主な設計変更概要

【ガラス固化体貯蔵建屋B棟】

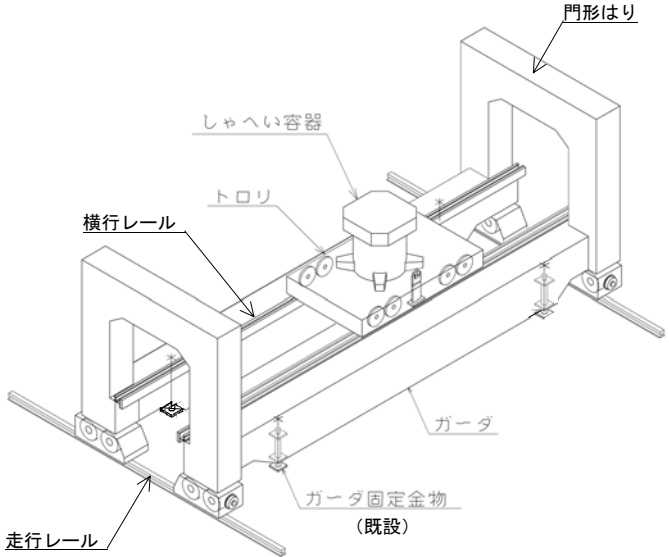
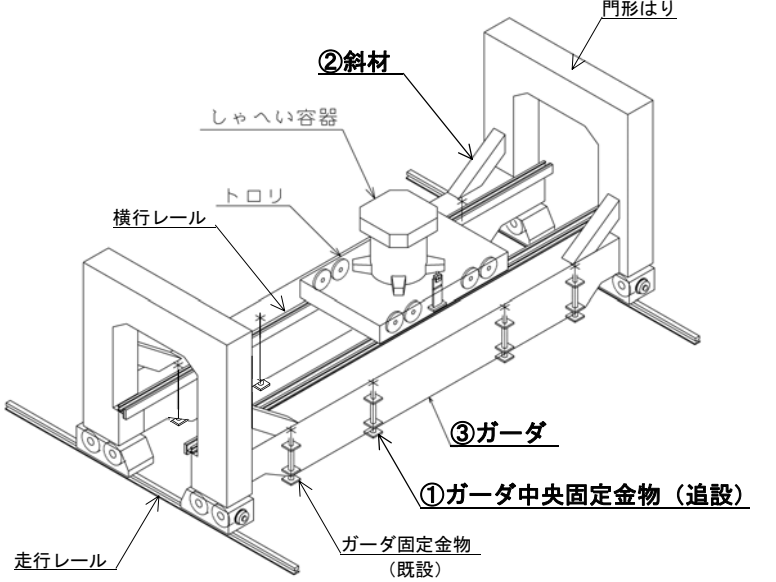
変更前	変更後	主な設計変更の内容
 <p style="text-align: center; margin-top: 20px;">床面走行クレーン</p>	 <p style="text-align: center; margin-top: 20px;">床面走行クレーン</p>	<p>地震発生時に床面走行クレーンに発生する応力を低減し耐震性を向上させる目的で以下の設計変更を行う。</p> <ol style="list-style-type: none"> ①ガーダ^{※1}中央部に、ガーダ中央固定金物を4本設置し、ガラス固化体収納作業時に、ガーダ中央部を床面に固定する。 ②ガーダと門形はりとの間に「斜材」を設置する。 ③ガーダの材質を変更する。 <p style="font-size: small; margin-top: 20px;">※1：クレーン走行レール上に水平に渡されたけた（桁）でトロリを横行させる構造物</p>
